施設計画

1. アプローチ動線

アプローチ動線の整理

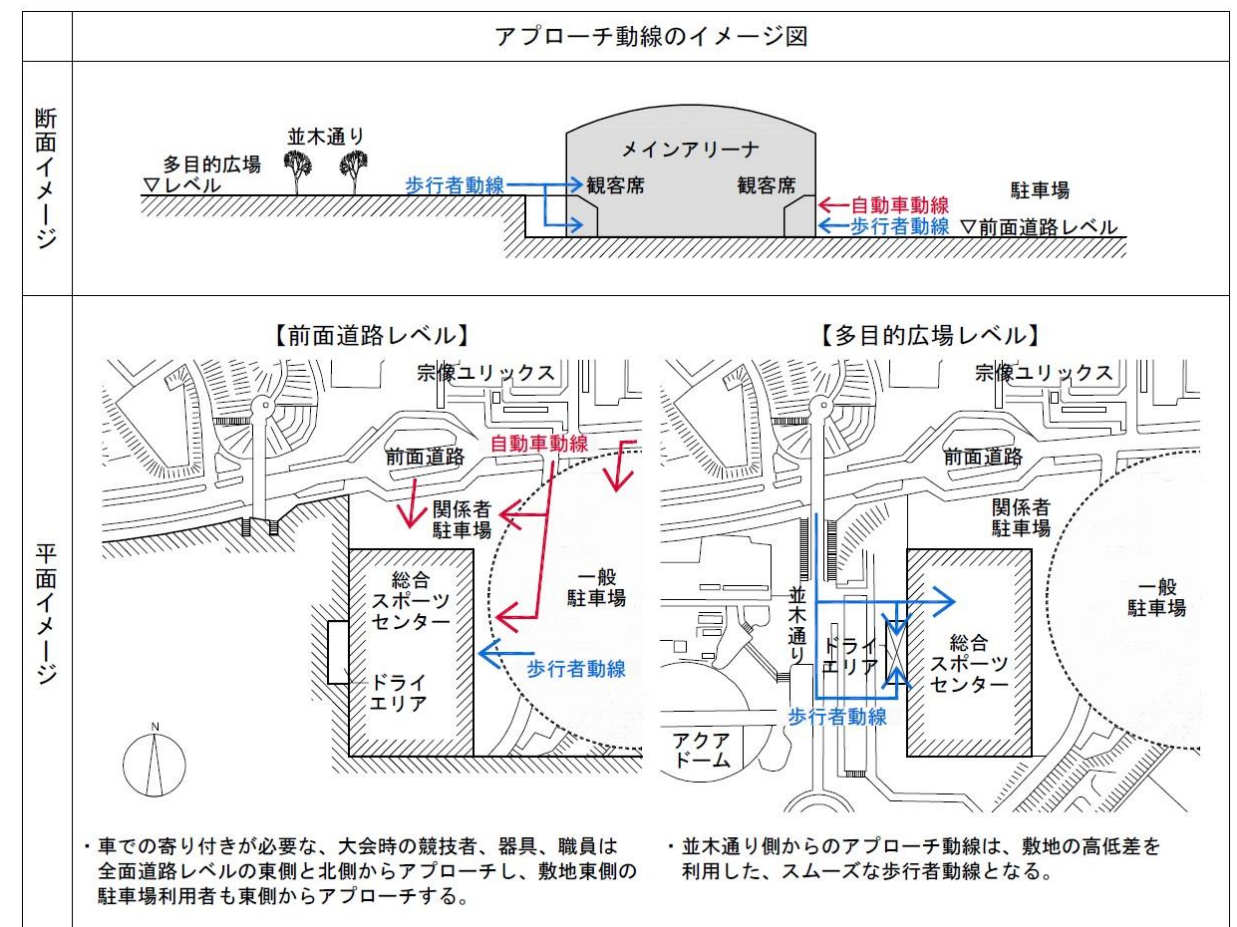
図修正
